Mission régionale d'autorité environnementale

**Avis délibéré  
sur le projet de construction d'un ensemble immobilier  
au sein du quartier « Novéos »  
Le Plessis-Robinson (92)**

N° APJIF-2023-025  
en date du 17/05/2023

Figure 4: Plan de masse, plan du 2<sup>e</sup> niveau de sous-sol, coupe de principe côté bassin et principe de façade du projet (source : étude d'impact, p. 21, 27 et 22)

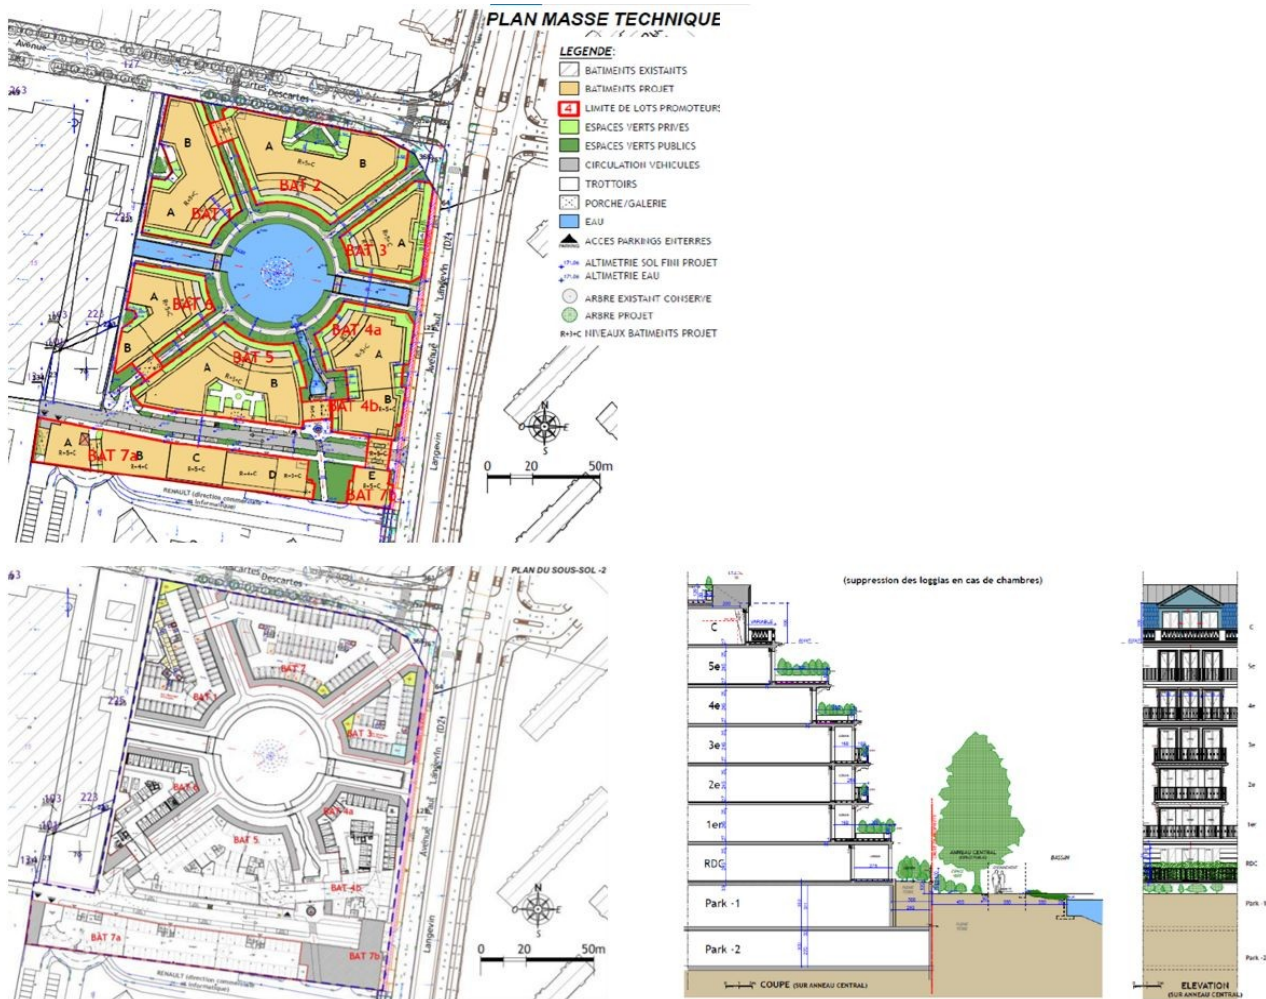
Compte tenu de l'emprise de ses sous-sols et de ses pièces d'eau (dont l'étanchéité est réalisée par une chape béton, voir p. 41), le projet semble artificialiser la quasi-totalité du terrain (Figure 4). Par ailleurs, comme la localisation du bâti et des espaces libres est pratiquement inversée par rapport à l'existant, les sols actuellement en pleine terre ou peu artificialisés seront construits et, inversement, les futures surfaces de pleine terre se situeront à l'emplacement du bâtiment démolé (en anneau autour du bassin central). Ces sols n'auront donc pas la même qualité pédologique qu'un sol en pleine terre jamais construit.

L'étude d'impact ne mentionne ni ne quantifie la réduction de la surface en pleine terre, qui constitue pourtant un des impacts majeurs du projet sur l'environnement et peut limiter la capacité du site à accueillir la biodiversité et aggraver le phénomène d'îlot de chaleur urbain (en particulier durant les périodes où les pièces d'eau artificielles seraient à sec). Il apparaît nécessaire qu'elle compare par superposition les sols de pleine terre existants et futurs et qu'elle inventorie les arbres existants qui seront abattus et ceux qui seront préservés.

- de fournir un bilan avant et après projet du niveau d'artificialisation du site, en mettant en évidence la localisation des nouvelles surfaces artificialisées ;
- de reconsidérer la localisation des surfaces artificialisées et des surfaces de pleine terre projetées afin de préserver davantage les espaces de pleine terre existants, et d'augmenter significativement la part de pleine terre en précisant sa nature et ses potentielles qualités pédologiques.

Figure 6: Carte stratégique de bruit (bruits cumulés) : jour-nuit-soir (Lden) et nuit (Lnight) (source : BruitParif 2017). Le périmètre du projet a été ajouté en noir par la MRAe.

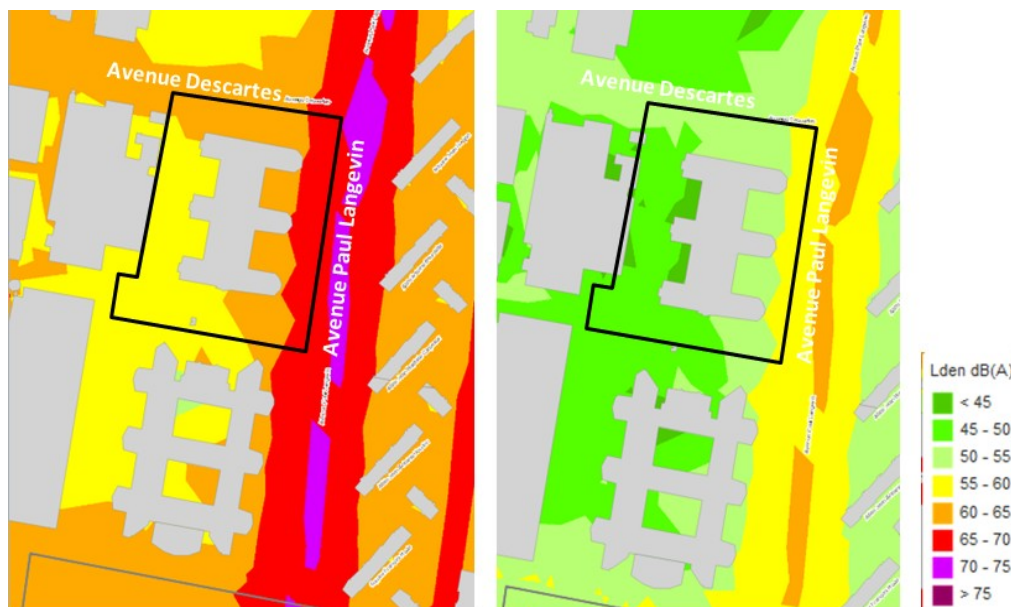
Selon les cartes réglementaires<sup>6</sup> établies pour la zone, le site du projet serait soumis à des niveaux de bruit dépassant les 65 dB(A) (Lden), notamment au niveau de l'avenue Paul Langevin (Figure 6).

Figure 8: Carte des pollutions au dioxyde d'azote sur le secteur du projet (source : Airparif 2019). La valeur réglementaire en France est de 40  $\mu\text{g}/\text{m}^3$  mais les valeurs limites retenues par l'OMS sont dépassées (10  $\mu\text{g}/\text{m}^3$ ).

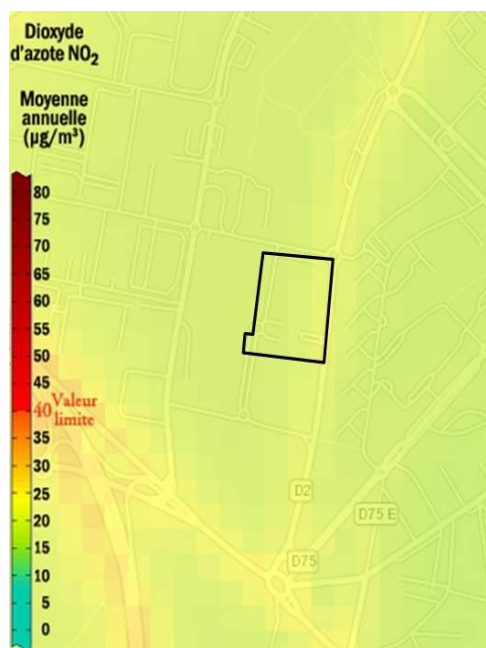
comme sur les autres polluants mais moyennées sur la période. Sur sept points de mesure, quatre sont au-dessus des valeurs limites de l'OMS (25  $\mu\text{g}/\text{m}^3$  par jour, contre une valeur recommandée à ne pas dépasser de 10  $\mu\text{g}/\text{m}^3$  en moyenne annuelle).

- présenter l'étude produite en octobre 2019 sur la qualité de l'air,
- proposer des mesures adaptées pour éviter et/ou réduire l'exposition des futurs habitants à des concentrations en polluant dépassant les seuils de l'OMS, notamment en généralisant les appartements traversants.
